工程指示 / 要求簡箋(E.I.)

工程指示編號：EI / 5245 / 22

工程名稱：將軍澳日出康城 11

工程項目：Glass Cladding 玻璃牆 鋁料加工圖

美特铝质有限公司 MIDI Aluminium Fabricator Ltd.		工程號	J858	類別		物料號	-		
修改		地盤	康城11期	制圖	W. C. M	2022-06-22	圖號	X86290-03L	
日期		採用工廠	✓ 地盤	圖紙名稱	铝料加工图	復核	-	數量	-
		材料顏色	香核金 (EC03X1009 9S-3F1)	材料	X86290	批准	-	單幅重量	- (KG)

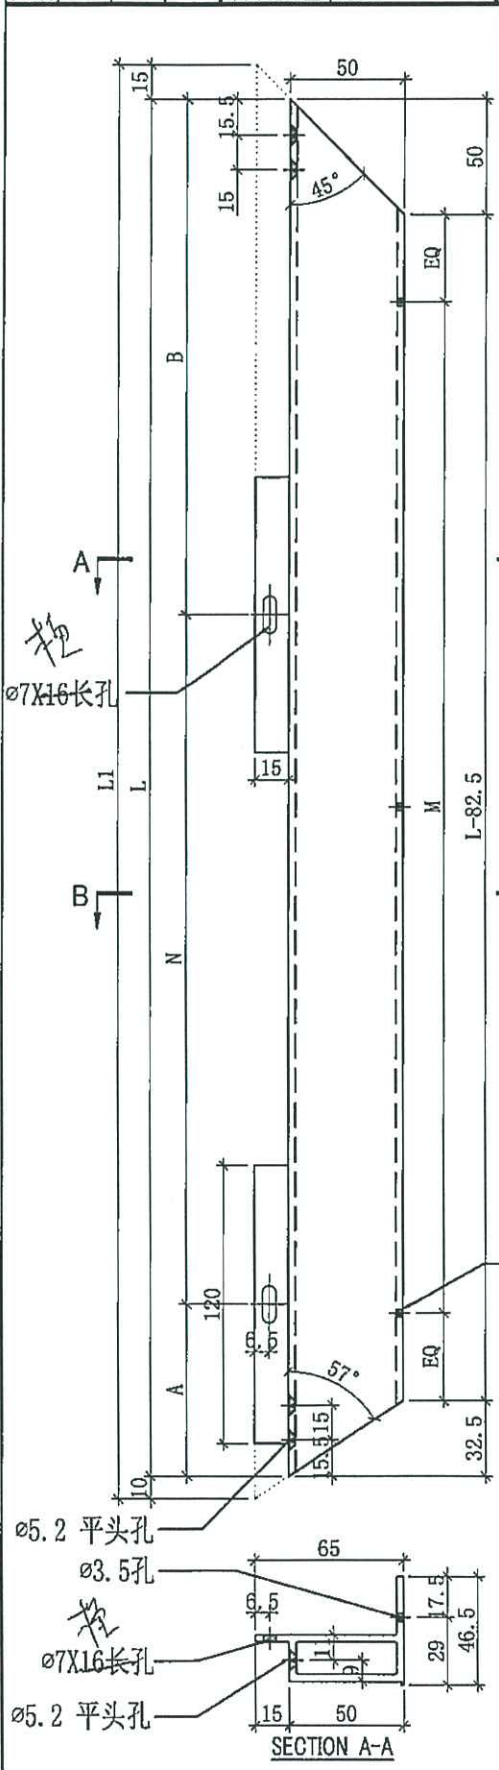
E:修改 X86290-03L 一張D:按拆圖複核，修改 J858-GC-53(REV.A), J858-X86290-04R(REV.A)。C:按拆圖複核，附開料單 2 張。B 版：修改 X86301-GC02 一張A 版提供 T1 (9-17/F) MO1 開料單， GC 53 加數量， GC54 取消請按加工圖生產 Glass Cladding，供地盆安裝。1. 只放行 T1 (9-17/F) MO1 的生產，包樣板層2. 附上預算出貨表，MO3. 拆圖部：請給開料單4. Glass Cladding 修鐵件的位置為 7 榫孔5. Glass Cladding 使用 25mm 棉和錫紙，結構膠。 配合背板 EI 52446. 大飾線 x86307 內的小空格塞棉。7. 左右、上下已縮 1mm。配合地盆安裝空間8. 橫向 15mm 隙中間的打蓋 的膠條槽削掉。9. 留意出貨用 A 字架，出貨前請和地盆溝通。 生統：留意 A 架數量和尺寸10.請給組裝飾線後的效果相片請在 2022.11.22 前完成上列要求。
